Meie 17.07.2024 nr 7.2-2/24/18442-6

### Kalesi tööstuspargi detailplaneeringust

Olete esitanud kooskõlastamise eelseks koostöö tegemiseks ja arvamuse andmiseks Harju maakonnas Raasiku vallas Kalesi külas Kalesi tööstuspargi detailplaneeringu (edaspidi *planeering*) lahendusele.

*Joonis 1. Väljavõtted riigitee rekonstrueerimise projektist*

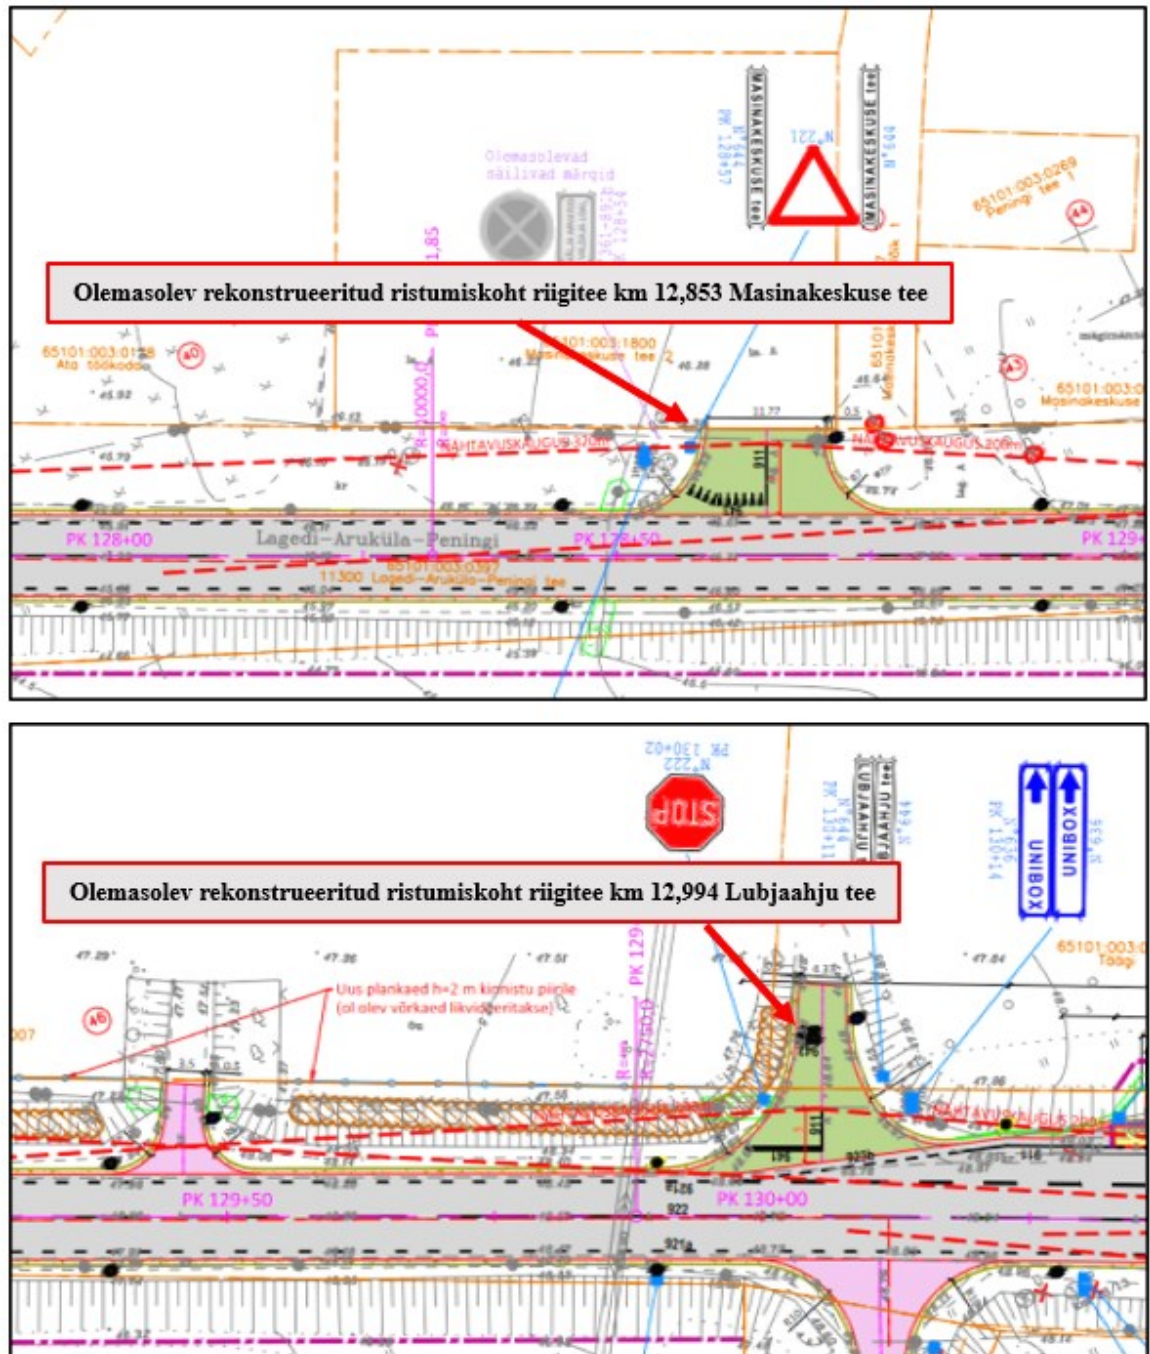
Novarc Group AS koostatud teeprojektile „Riigitee nr 11300 Lagedi–Aruküla–Peningi km 11,4–16,4 Aruküla–Peningi lõigu rekonstrueerimise ehitusprojekti koostamine. Põhiprojekt. Töö nr 1552“. Nimetatud teeprojekt põhineb värskel liikluskeskkonna analüüsil ning selle eesmärgiks on olnud olemasoleva maantee rekonstrueerimine (sh olemasolevad ristmikud ja mahasõidud), et tõsta liiklusohutuse taset, sõidumugavust ja parandada katendi kandevõimet. Selgitame, et teeprojekti mahus on rekonstrueeritud olemasolevad riigitee ristumiskohad km 12,853 ja km 12,994 (vt *joonis 1*) ning täiendavat ristumiskohta rajamist riigitee ca km 12,75 ei olnud ette nähtud.

Tulenevalt vastuoludest normidega ning arvestades riigitee liiklussageduse pidevat kasvu ei saa me anda nõusolekut täiendava ristumiskoha rajamiseks riigitee ca km 12,75 ning olemasoleva ristumiskoha km 12,853 kasutamiseks varujuurdepääsuna. Varujuurdepääse oleme harva ja kohapõhiselt aktsepteerinud seal, kus selle kasutamine alalise juurdepääsuna on olnud nähtavalt ebamugav ja selle kasutamine selgelt seostatav näiteks

päästeauto jaoks olulise objektiga (nt veevõtukoht). Antud juhul on km 12,853 ristmik kompleksi tuiksooneks ning võimaldab mugavaid manöövreid suuremate pööreraadiustega sõidukitele, millest tulevalt ei ole meil põhjust eeldada, et ristmiku kasutus oluliselt väheneks seoses varujuurdepääsuks nimetamisega.

Korrigeerida planeerigu seletuskirja p 4.2 *Planeeritav liikluskorraldus* ja põhijoonisel näidatud lahendust. Juurdepääsudena planeeringualale kavandada olemasolevate ristumiskohtade kaudu riigitee km 12,853 ja km 12,994. Täiendavaid riigitee ristumiskohti mitte planeerida.

Joonis 2. Väljavõte kergliiklustee projektist

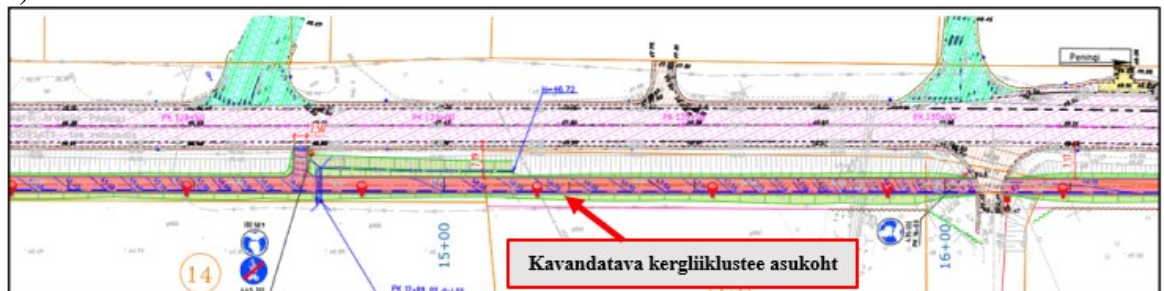
Käesoleval hetkel on Raasiku Vallavalitsuse tellimisel koostamisel riigitee äärde kavandatava kergliiklustee projekt „Lagedi-Aruküla-Peningi maantee km 11,42-13,85 äärse kergliiklustee esimese etapi põhiprojekt. Töö nr 22375“ (koostanud Hepta Group Energy OÜ). Märkime, et oleme riigitee 11300 km 11,42-13,85 kaitsevööndis jalgratta- ja jalgteel (sh valgustuse) põhiprojekti lahenduse kooskõlastanud 21.02.2023 kirjaga nr 7.1-2/23/2576-3. Projektiga kavandatud kergliiklustee ei oma puutumust planeeringualaga, kuna selle asukoht on täpsustunud ning see on kavandatud teisele poole riigiteed (vt joonis 2).

Arvestades asjaolusid korrigeerida planeeringu seletuskirja ja asendiplaanil näidatud planeeritava jalgteel koridori asukohta mh eemaldada vastav leppemärk „planeeritava jalgteel koridor“ loetelust (vt kirja p 2).
